안전성 검토에 대한 IAEA

종합 보고서

후쿠시마 제1원자력 발전소의 알

프스 처리수 사용량

그림 3.18: 연령대별 해산물 소비자를 위한 약정 유효 선량에 대한 노출 경로의 기여도(K4 ALPS 처리 수조 그룹)

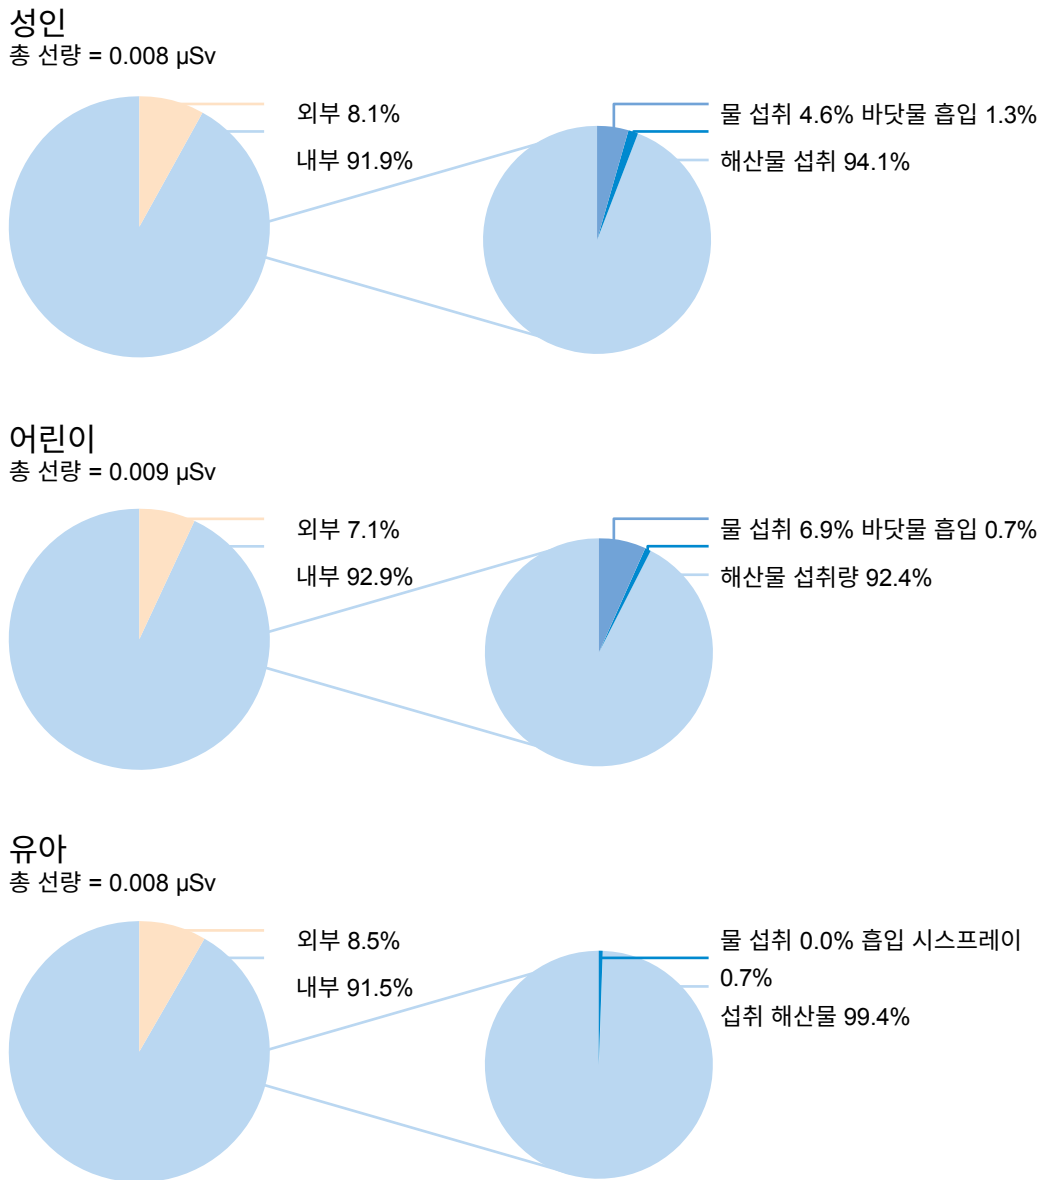
그림 3.18은 해산물을 많이 섭취하는 소비자들의 연령대별 유효 선량에 대한 노출 경로의 기여도를 보여줍니다. 이 그림은 내부 노출로 인한 기여도가 모든 연령대에서 총 선량의 약 90%에 기여하고 해산물 섭취가 내부 선량의 92%에서 99%에 기여한다는 것을 보여줍니다. 그림 3.19는 K4 ALPS 처리수 탱크 그룹에 대한 소스 기간에 따라 연령 및 주요 피폭 경로에 따라 계산된 유효 선량 정보를 보여줍니다. 고려된 다른 두 탱크 그룹에 대한 결과는 매우 유사합니다.

그림 3.21. 방사성 핵종 및 ALPS 처리 수조 그룹에 따른 유효 외부 선량(외부 선량은 REIA의 모든 연령대에 대해 동일하다고 가정)

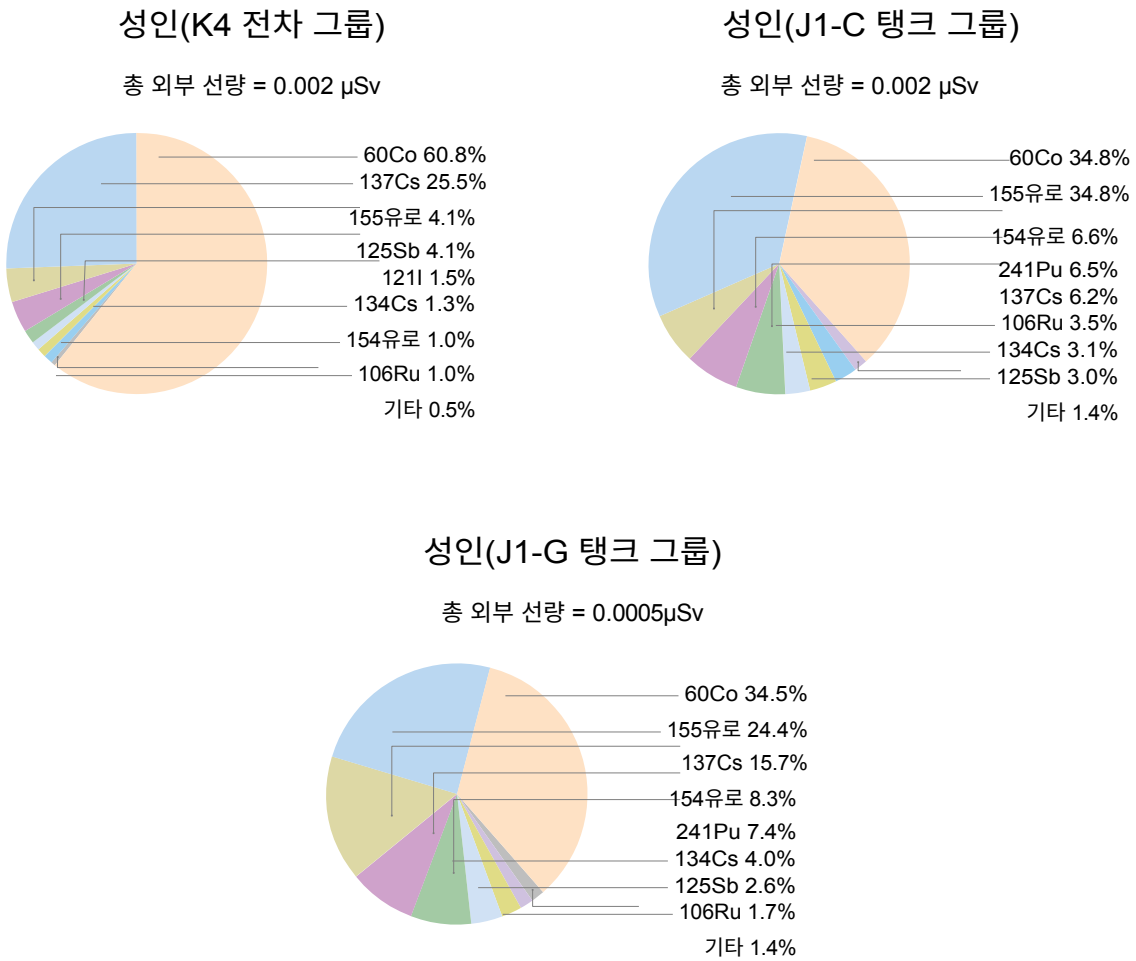
그림 3.21은 대표 인물의 연간 외부 선량에 대한 방사성 핵종 기여도를 보여줍니다. 외부 선량은 REIA에서 고려한 모든 외부 피폭 경로에 대한 합이지만, 해변에서의 거주에 의한 피폭이 지배적입니다(외부 선량에 가장 많이 기여하는 방사성 핵종의 경우 약 85%). 어린이는 성인과 함께 해변에 있을 때만 시간을 보내고 다른 연령대가 받는 유효 외부 선량에는 큰 차이가 없다고 가정하기 때문에 외부 선량은 성인에 대해서만 계산됩니다. 그림 3.21은 유효 외부 선량에 가장 많이 기여하는 두 가지 방사성 핵종이⁶⁰Co와 ¹³⁷Cs임을 보여줍니다.
